京都電機器株式会社

蛍光灯電源『LSH シーズ』の仕様変更について

変更部品詳細

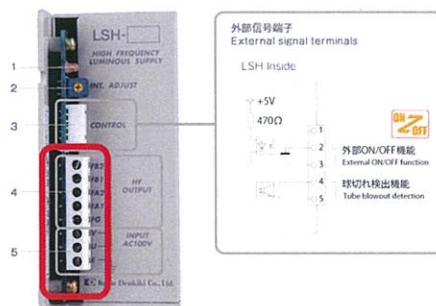
蛍光灯出力端子台（下の写真赤枠）について、コネクタ仕様を変更致します。変更に伴い、端子挿入の方向が変わります。詳細は下記の通りとなります

現行品 端子台	変更後 端子台
右側から棒端子を挿入し 正面から増し締め	正面から棒端子を挿入し 右側から増し締め
